## ASISTENCIA TÉCNICA VALIDACIÓN TOLIMA MES DE JUNIO

The screenshot shows a web browser window with the URL `admin.siasar.org/entityform/186643/edit`. The page title is "C2. Estado físico de la infraestructura de distribución de agua". The form contains the following fields and options:

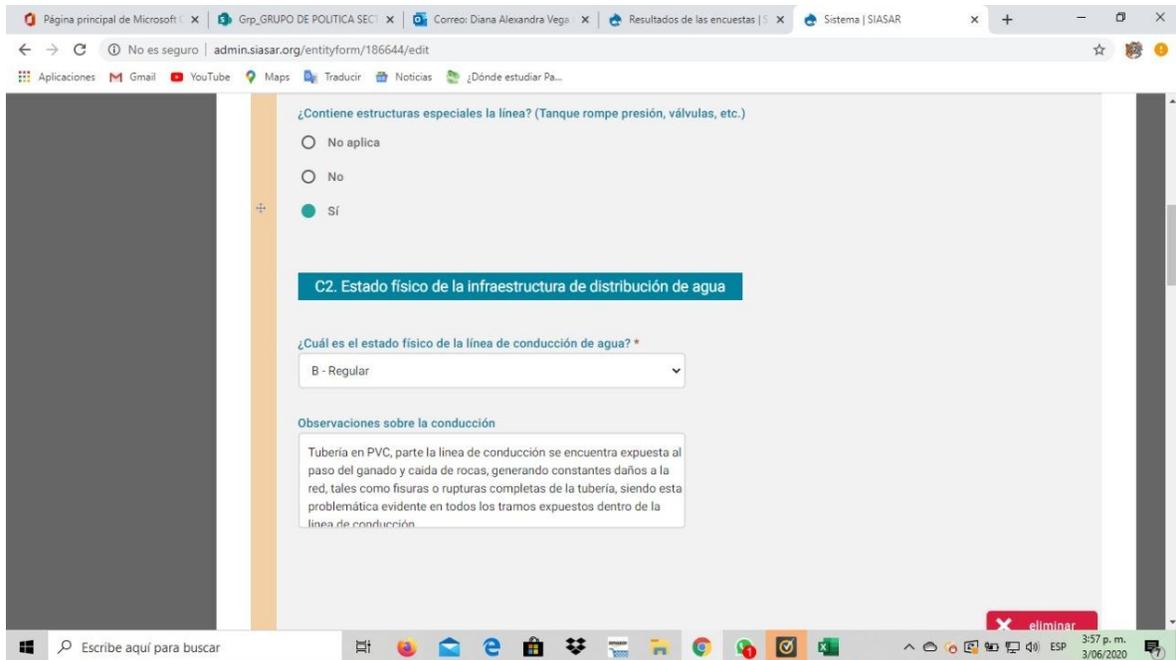
186643: c2, para la descripción que dan no es para la calificación de regular

186644, la observación que realizaron en C2, La deben de poner en todas las observaciones de conducción

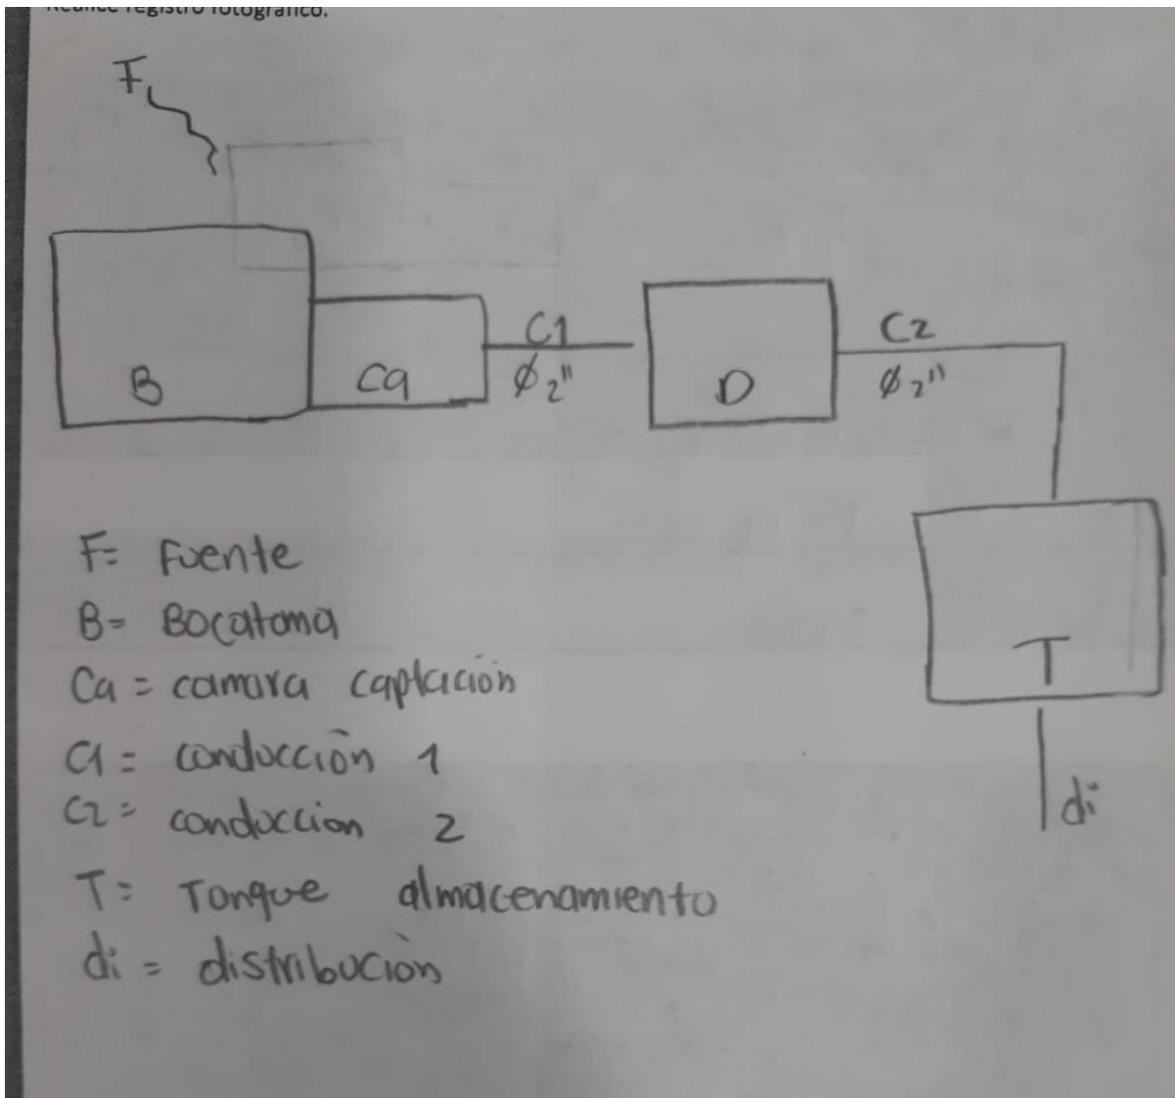
mira bien este croquis, está la bocatoma, la cámara de captación sigue conducción 1 y ??? se supone que es un desarenador pero no lo dicen

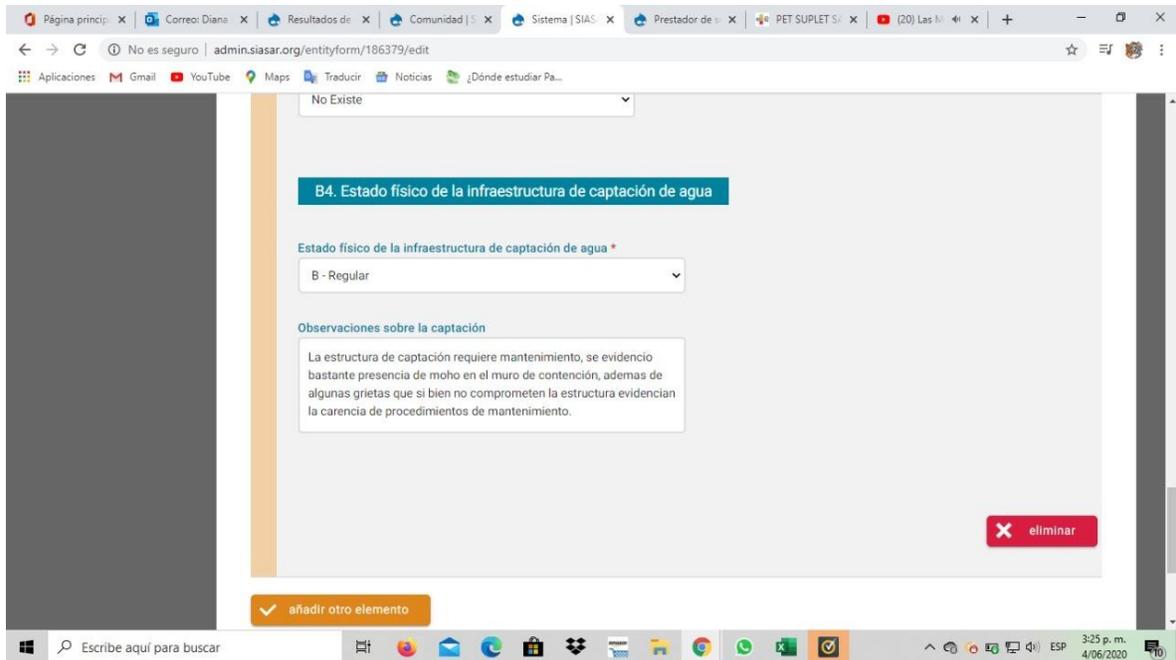
186379: esa D es de desarenador o sedimentador

completar la observación, mencionen los materiales, mencionen el por qué esta malo. si está enterrado o no o hay zonas enterradas. cuando es malo deben de soportar muy bien por que aquí deben de completar la observación, el Desarenador o un sedimentador (ojo con el croquis) en que material está construido ??? hace cuanto lo construyeron, hace cuanto dejo de funcionar ??? deben de indagar más, en su estructura se evidencia grietas ??? desgaste ??? filtraciones? deben de ir todas las razones por las cuales es calificado en malo; revisa también las E1. Verificar las coordenadas del tanque de almacenamiento.

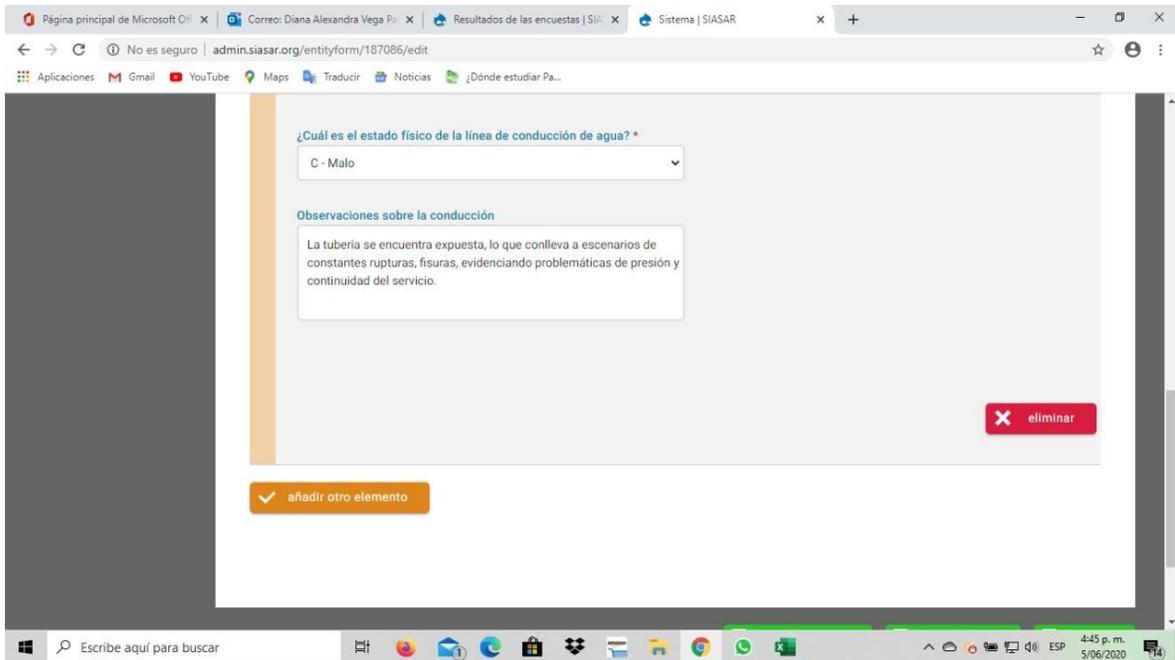
187086: esta observación le hace falta más de por qué la conducción esta mala. "evidenciando problemáticas de presión y continuidad del servicio." esta debe de ir en el campo de observaciones, que evidencia tienen para soportar estas pérdidas de presión

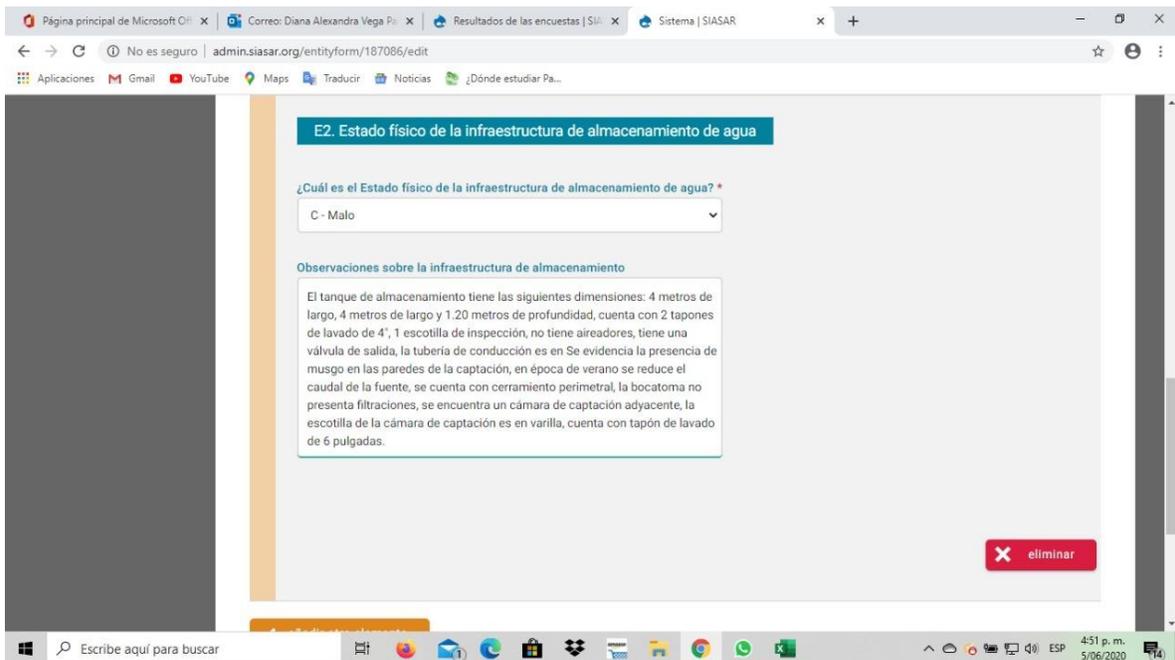
revisa esta observación, están mezclando lo del tanque y la conducción, revisa también redacción. 187086

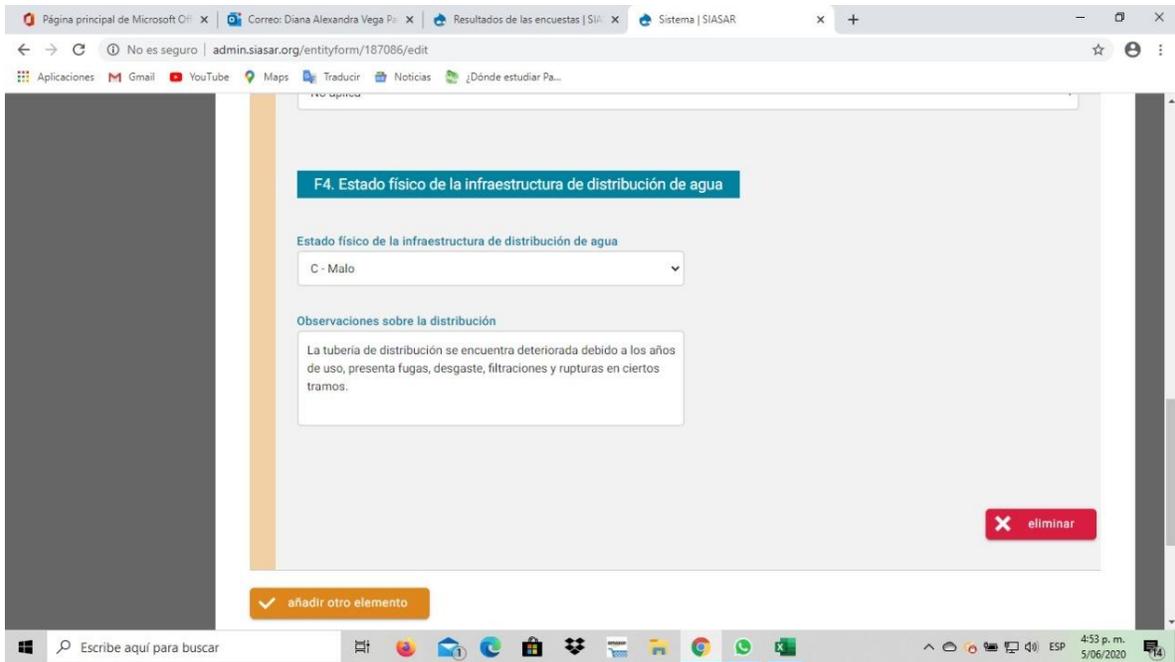
especifiquen el material, revisa por que la calificación es MALA debe de sustentarse mejor

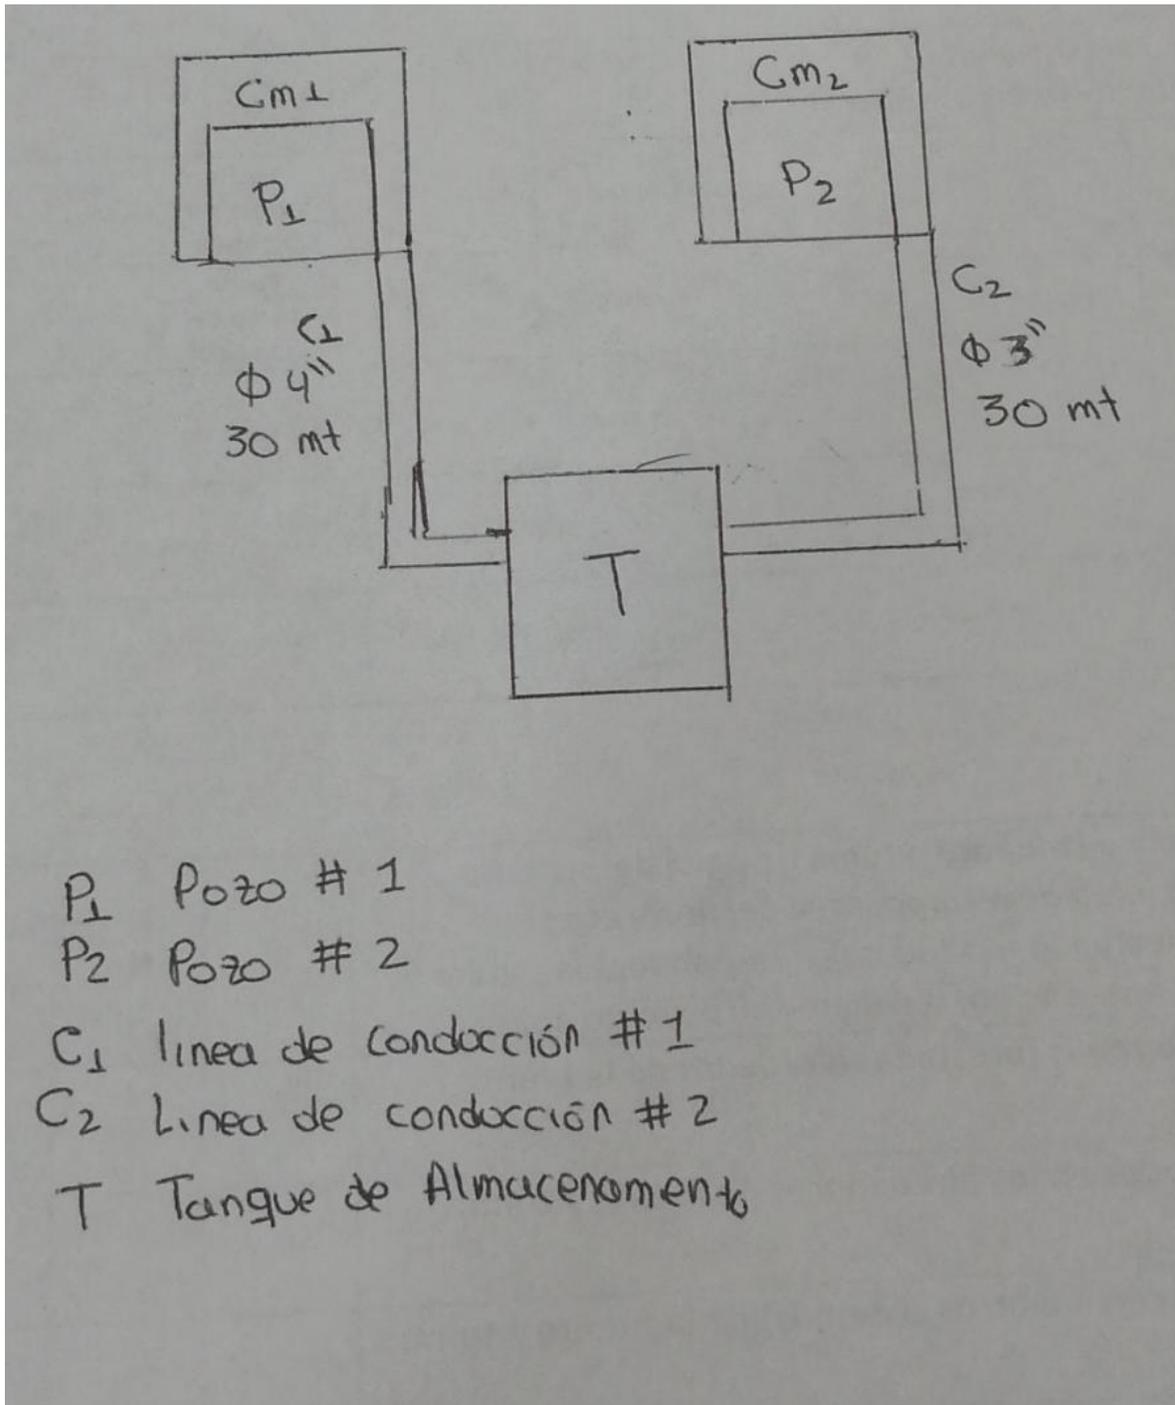
deben de especificar el nombre de las comunidades y las redes de distribución no se encuentran ???

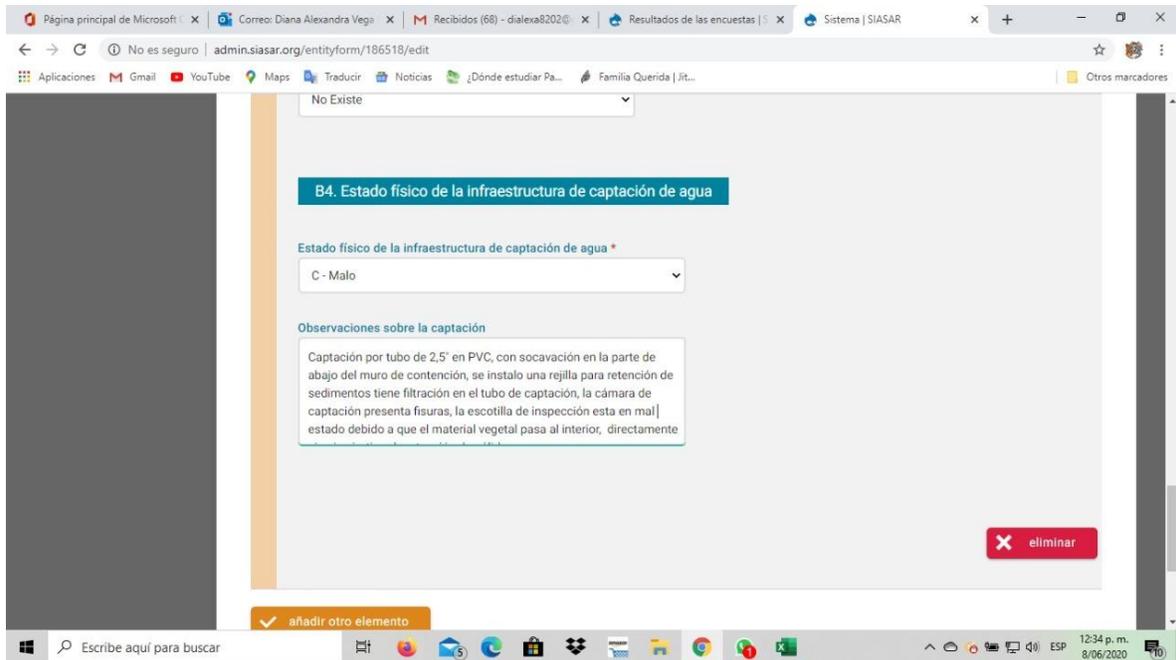
186518: B4. La observación debe describir con claridad la magnitud de cada una de las afectaciones de la bocatoma

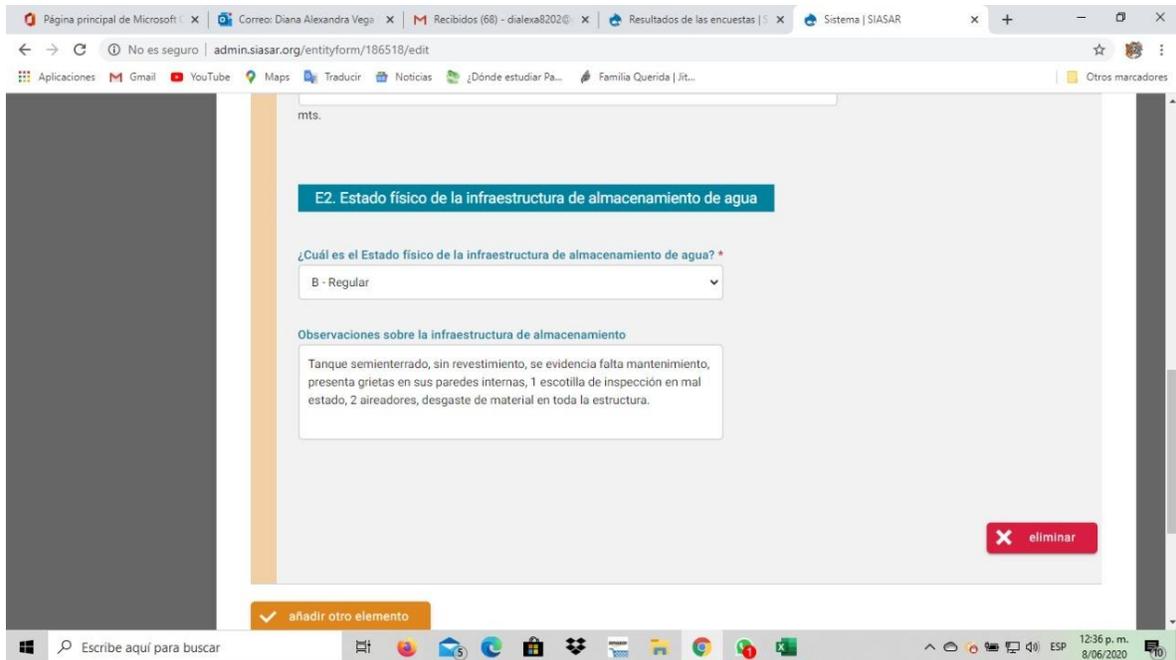
186518: "E2. la calificación que se le asigna al tanque de almacenamiento no es coherente con la descripción que se hace del estado de esta infraestructura. "

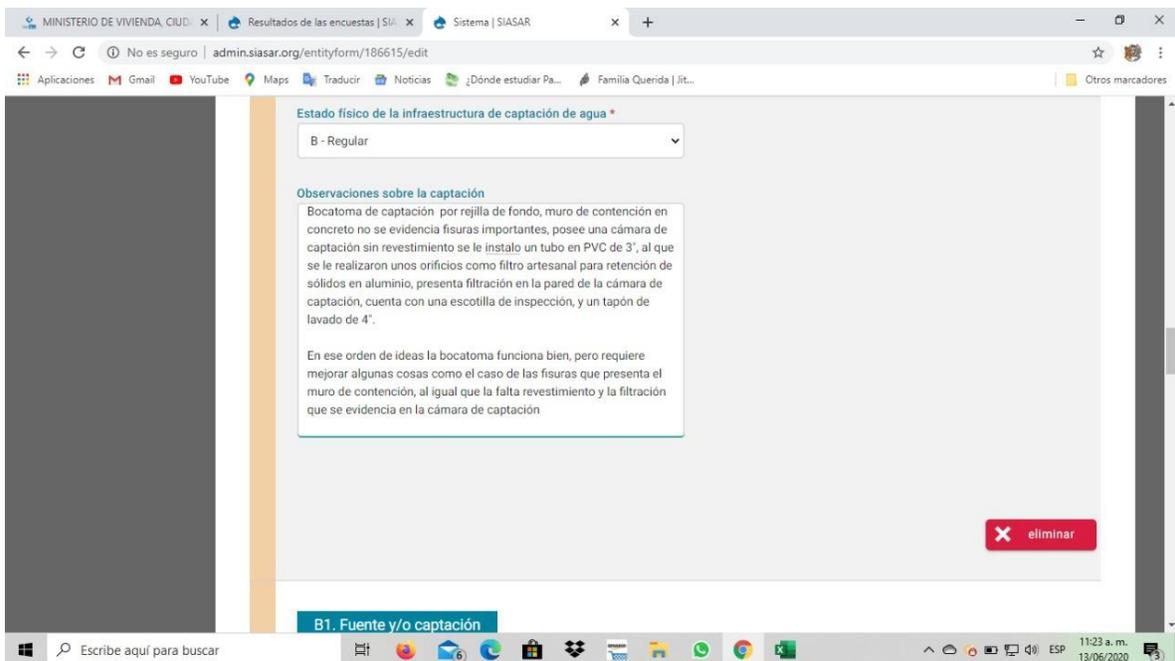
186615: B4. La calificación no es coherente con el argumento descrito en el espacio de observaciones, Si la bocatoma presente dificultades mayores por favor registrarlas en observaciones. El dato debe ser reciente o in situ. ojo con esta palabra " importantes". redáctala mejor.

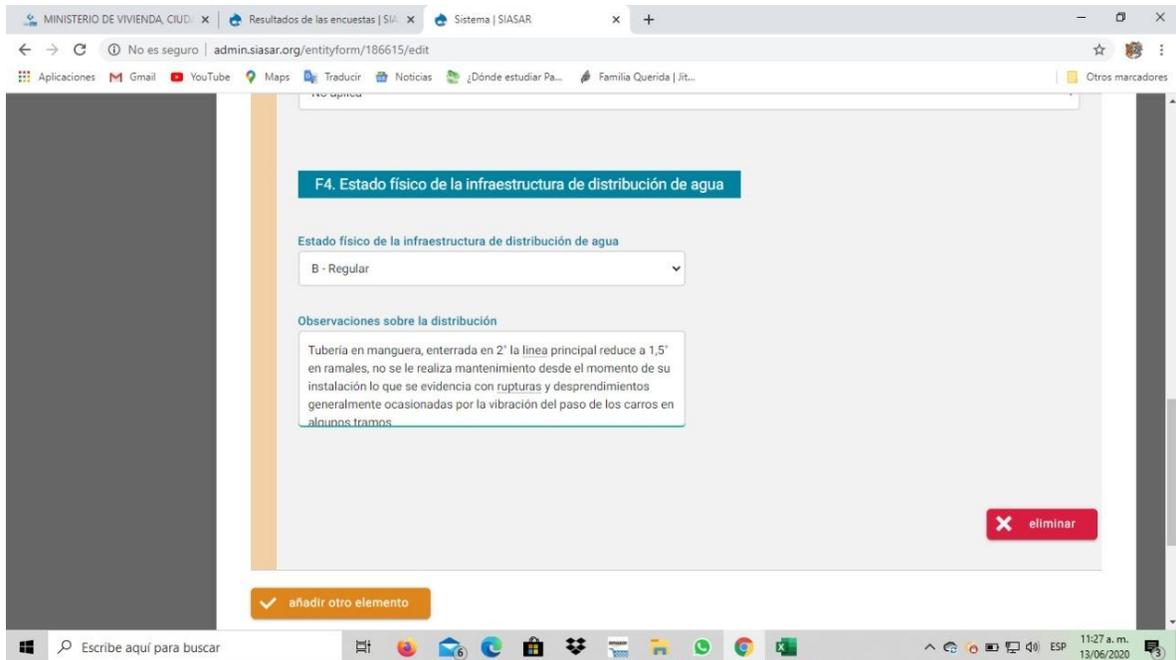
186615: toda la red de tuberías está enterrada ?????o esta una parte enterrada y la otra no ?????, como saben que la tubería que están enterrada tiene rupturas o desprendimientos? por favor aclarar bien

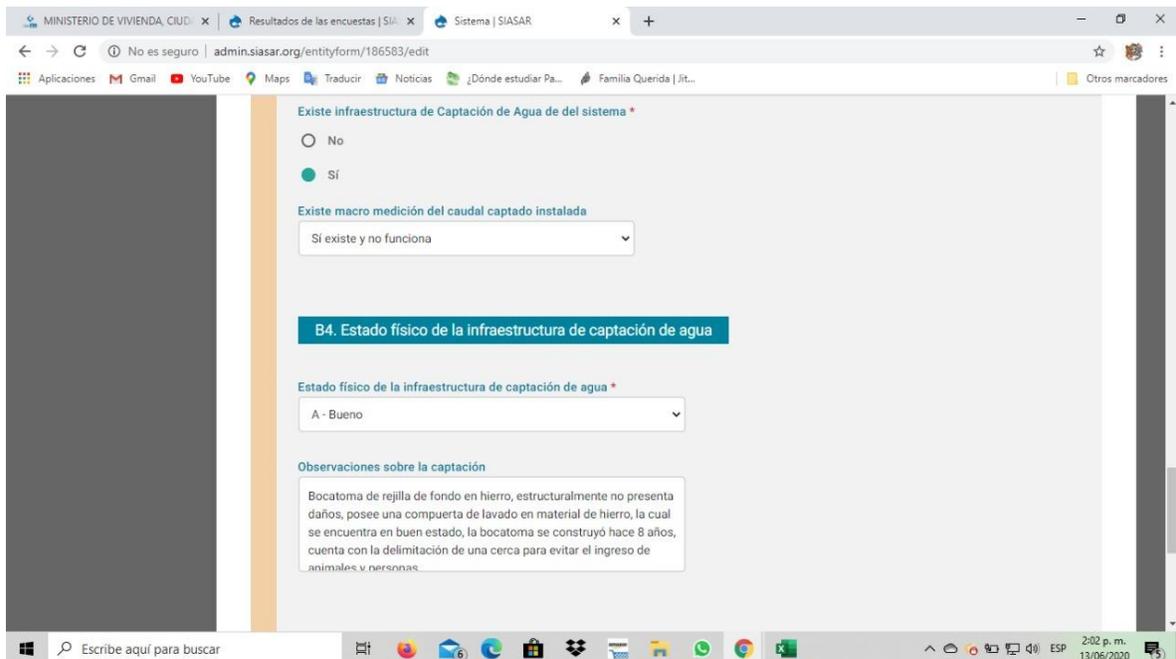
186583: ojo aquí con la coherencia, si en la parte de arriba menciona que existe y es tan malo.... en la parte de la calificación se debe de mencionar porque esta malo porque la calificación de bueno
